En base a la nota DEIA-DEEIA-AC-0076-2604-2021, notificada en fecha 16 de agosto de 2021, donde se solicita por segunda vez, información aclaratoria del Estudio de Impacto Ambiental Categoría II del proyecto “**MADEROS DEL CAMPO ETAPA 1**”, procedemos a dar respuesta a cada uno de los puntos listados en vuestra nota (se adjunta nota en anexos).

PROYECTO
MADEROS DEL CAMPO ETAPA 1

ANEXO 1: Plano con coordenadas UTM con DATUM WGS-84 de áreas de protección

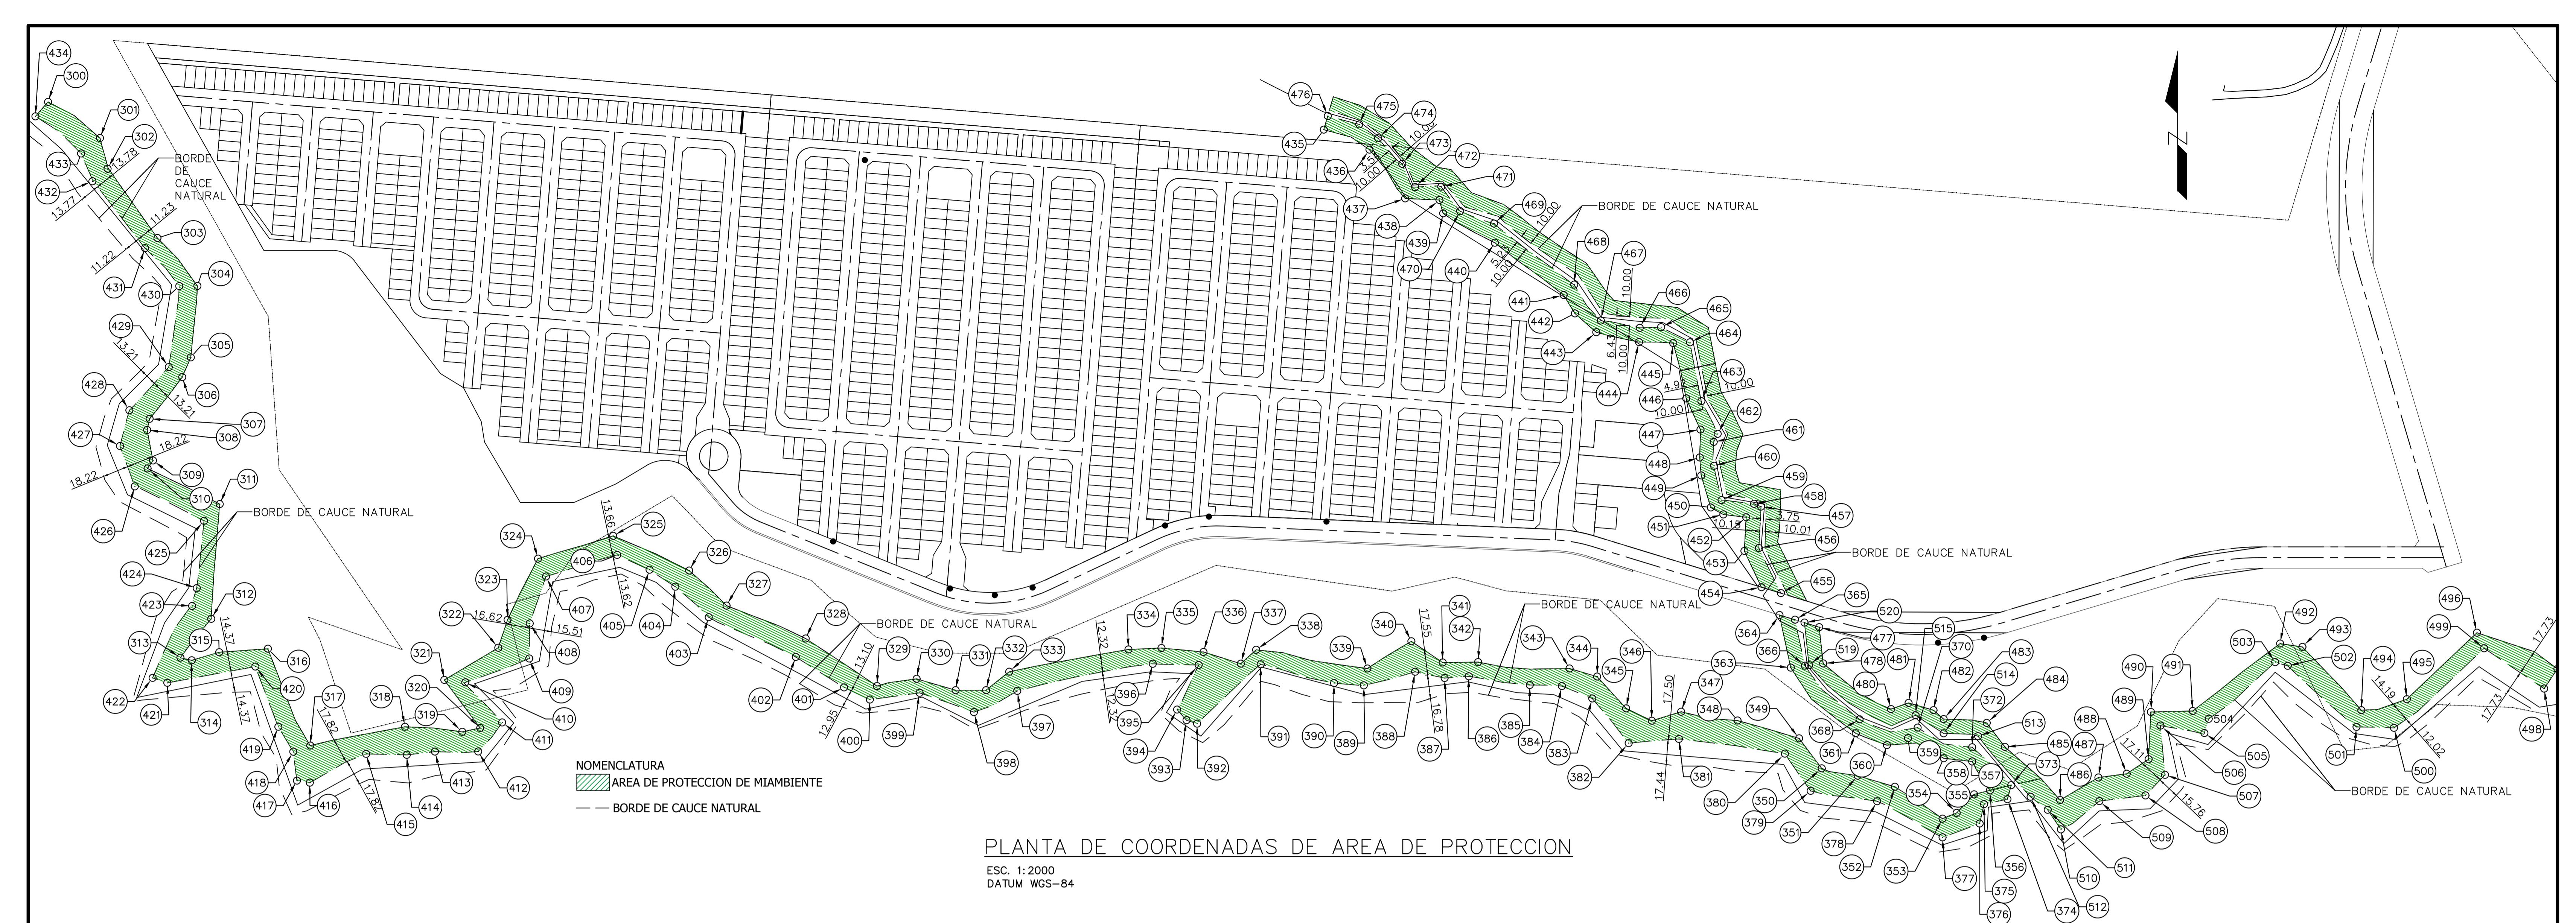
PREGUNTA 1: En respuesta a la pregunta 5 de la primera información aclaratoria, adjunta coordenadas del polígono de protección del río Señora y drenaje pluvial, mismas que fueron remitidas al DIAM para su correspondiente verificación, que mediante MEMORANDO-DIAM-0352-2021 indica que: “de los datos presentados Bosque de protección río Señora 1 y 2, se debe verificar, ya que no tienen un orden lógico, lo que imposibilita realizar la cartografía...”. Por lo cual se solicita presentar:

- a. Coordenadas UTM con datum, de la superficie de protección del río Señora, según lo establecido en la Ley 1 de 3 de febrero de 1994 (Ley Forestal), en secuencia lógica.

- a. Se adjunta el listado de coordenadas en orden lógico. Coordenadas en formato UTM con datum WGS-84. Esta información está en formato digital (plano donde se muestran el número de punto en el polígono y se observa la secuencia), como archivo incluido en el disco compacto que acompaña a esta nota. Se anexa también el plano impreso en anexo 1.

**ANEXO 2: Plano con las coordenadas UTM del punto de descarga de
la PTAR sobre el río Señora**

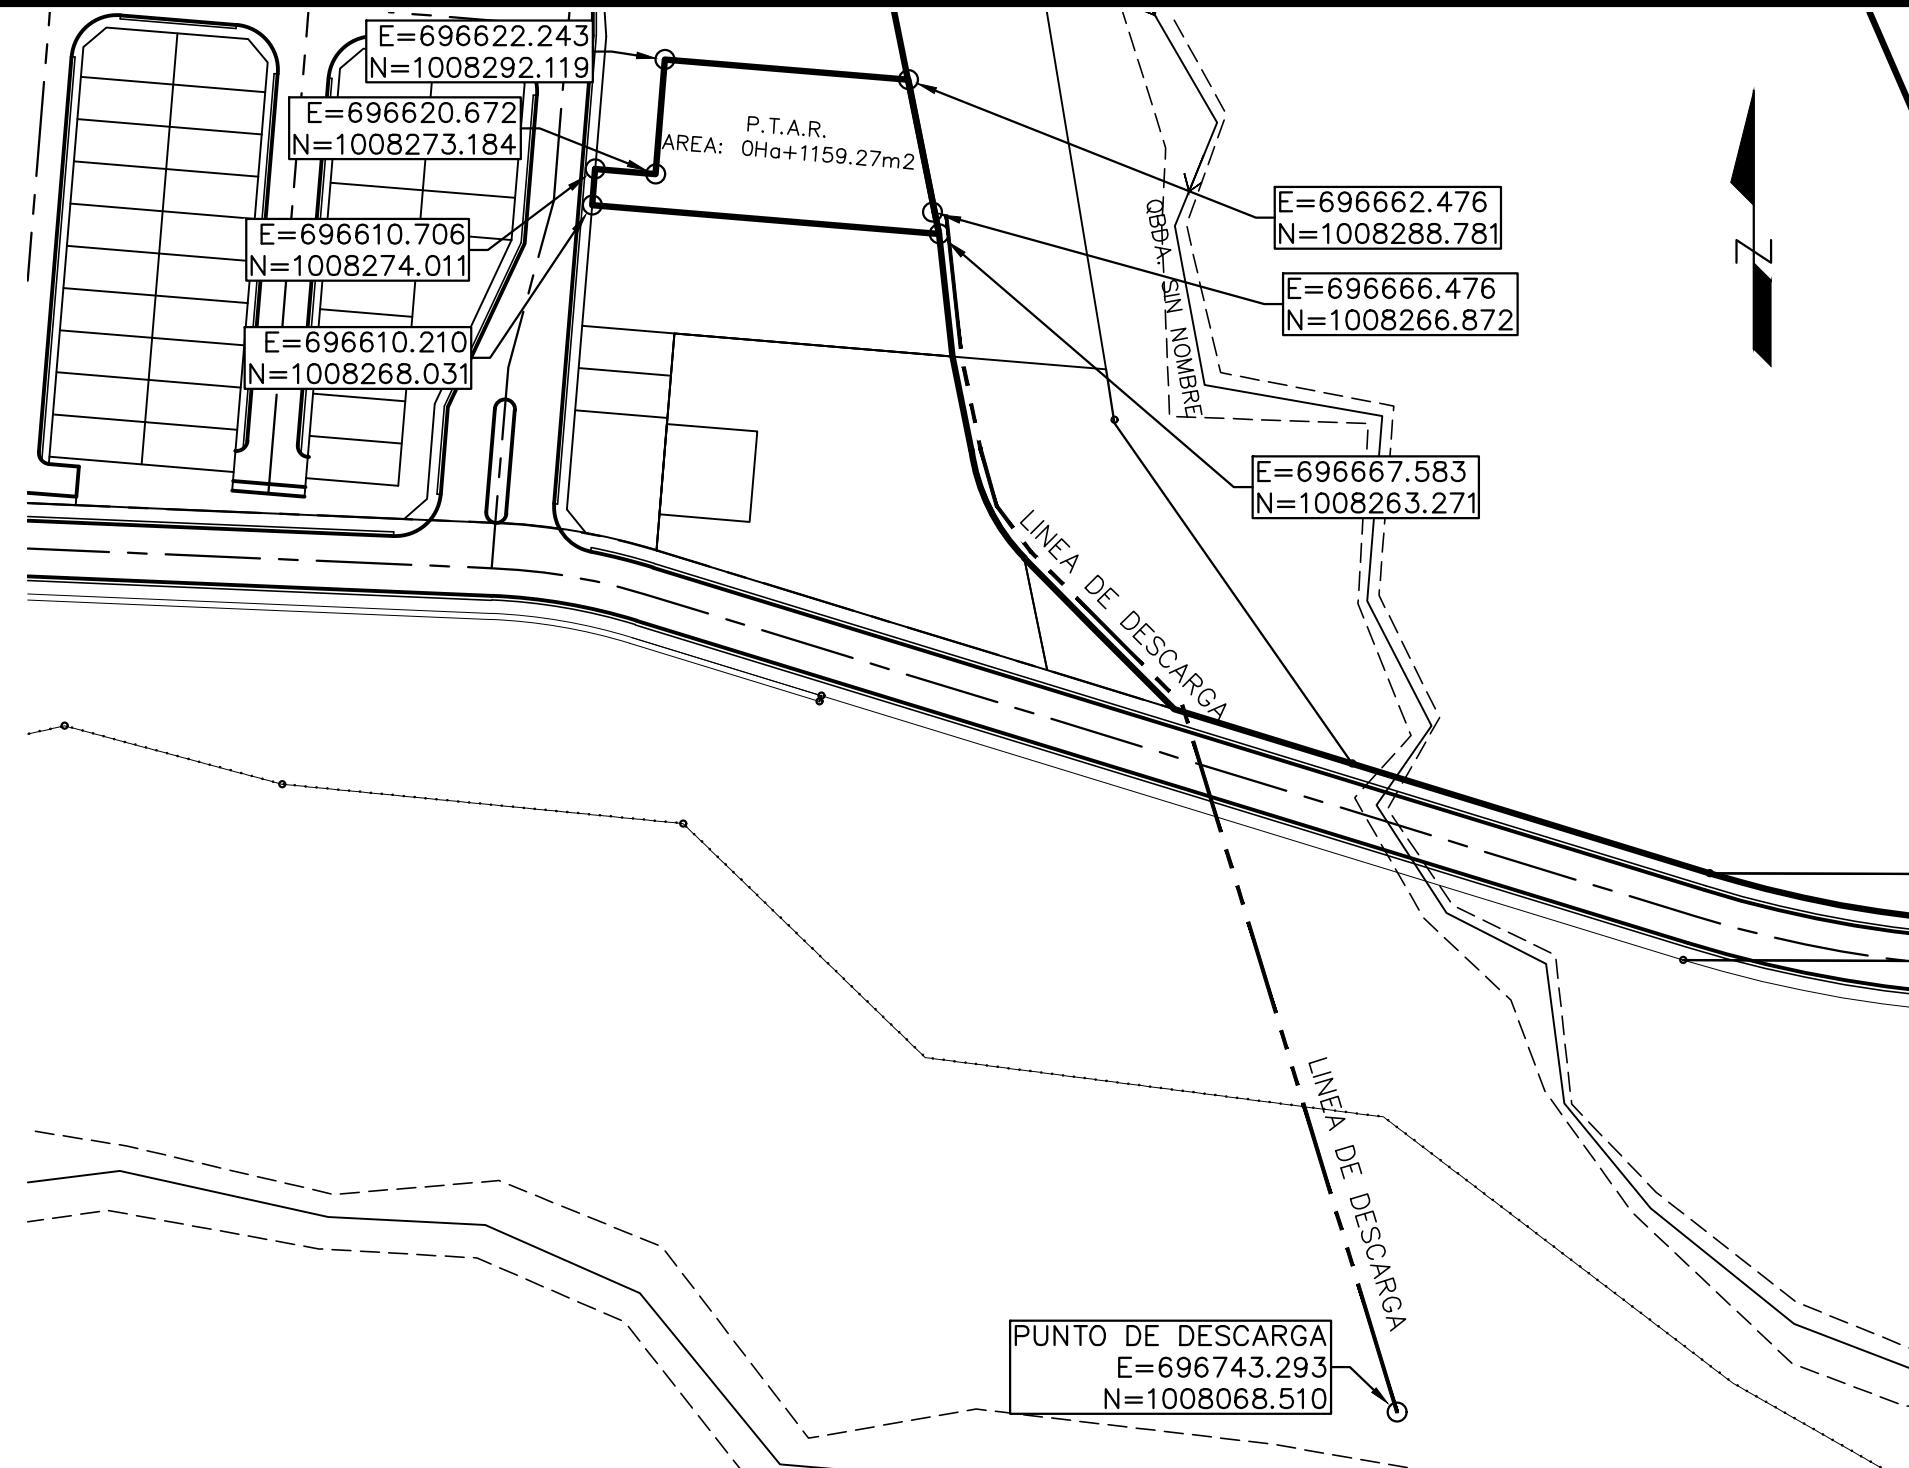
PREGUNTA 2: En respuesta a la pregunta 6, de la primera información aclaratoria, adjunta coordenadas del punto de descarga de la planta de tratamiento de aguas residuales (PTAR) y anexo 8 (plano con alineamiento desde la PTAR hasta el punto de descarga con sus coordenadas UTM, donde señalan que la descarga se realizará sobre la “quebrada sin nombre”, no obstante, en la página 39 del EsIA, señalan que: “...las aguas serán vertidas y dispuestas finalmente en las márgenes del río Señora, colindante al área del proyecto...”, información que difiere con lo ilustrado en la verificación de las coordenadas presentadas en primera información aclaratoria, por lo antes descrito se solicita:

- a. Aclarar en cual cuerpo hídrico (quebrada sin nombre o río Señora), se realizará la descarga de aguas residuales proveniente de la planta de tratamiento
- b. En caso de realizarse sobre la quebrada sin nombre, debe presentar:
 - Descripción física de la quebrada sin nombre
 - Análisis de calidad de agua
 - En caso dado, el caudal del cuerpo hídrico disminuye en época seca, deberá presentar alternativa o mecanismos a implementar en la disposición final de las aguas residuales tratadas durante la temporada seca.

- a. El cuerpo hídrico donde se realizará la descarga de las aguas residuales provenientes de la planta de tratamiento es el río Señora. En anexo 2 se adjunta el plano descriptivo con la coordenada del punto de descarga (UTM – Datum WGS-84):
 - Coordenada este 696743.293
 - Coordenada norte 1008068.51

VISTA DE PLANTA DE LAS SECCIONES UTILIZADAS EN HEC-RAS

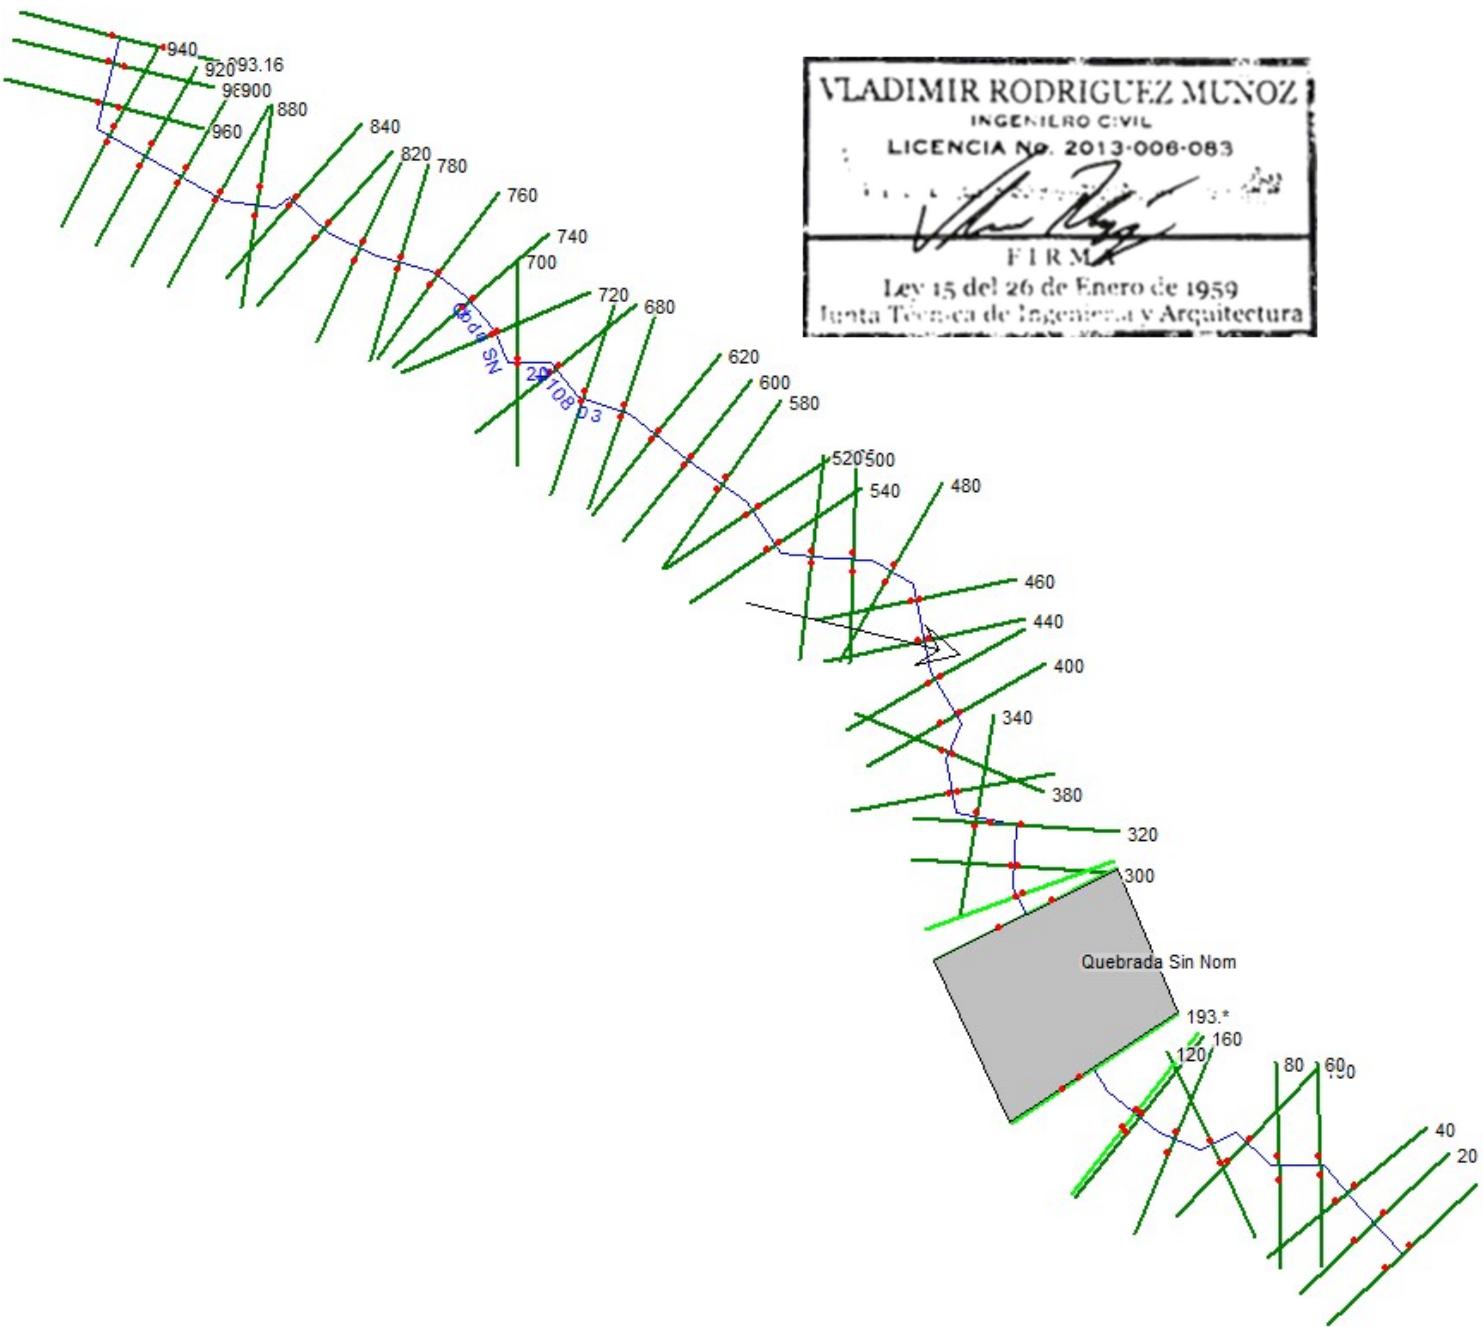
PREGUNTA 5: En anexo 6, plano con coordenadas UTM con datum WGS-84 del polígono de protección del río Señora y del drenaje pluvial, de la primera información aclaratoria, se visualiza que un tramo del alineamiento del camino de acceso a construir pasa por el cuerpo hídrico denominado “quebrada sin nombre”, sin embargo, en el alcance del presente EsIA no indican la intervención sobre este cuerpo hídrico, por lo cual se solicita:

- a. Aclarar si la “quebrada sin nombre” será intervenida por la construcción del camino de acceso a construir.
- b. En caso de ser afirmativa su respuesta, deberá:

- **Indicar la infraestructura a colocar sobre ella, con su correspondiente dimensión**
- **Estudio hidrológico de la “quebrada sin nombre” e hidráulico**
- **Coordenada de ubicación UTM de la infraestructura**

- a. Efectivamente, la “quebrada sin nombre” será intervenida en el punto donde pasa la carretera de acceso hacia el proyecto.
- b. Pasamos a desglosar la información solicitada:
 - a. La infraestructura por colocar sobre ella será un cajón pluvial Tipo 1008 (especificación del MOP) con las siguientes dimensiones: 3.05m de ancho, 3.05m de alto y 82.00m de largo.
 - b. Se adjunta en anexo 6, el estudio hidrológico e hidráulico de la quebrada sin nombre.
 - c. Coordenadas del Cajón Pluvial (UTM datum WGS-84)

En los dos primeros escenarios se modelará un cajón pluvial que se necesita para cruzar la calle de acceso al proyecto Maderos del Campo Etapa 1; este cajón es del Tipo 1008 (especificación del MOP) con las siguientes dimensiones: 3.05m de ancho, 3.05m de alto y 82.00m de largo. La condición 3 se modelará para generar la mancha de inundación sin proyecto y comparar y demostrar que luego de construido el proyecto, la condición de inundación aguas arriba de la

Para la Condición 1 y la Condición 2, la quebrada será modelada en su estado natural, pero incluyendo los rellenos del proyecto a ambos lados de ésta, además del cajón para el cruce de la Calle A.
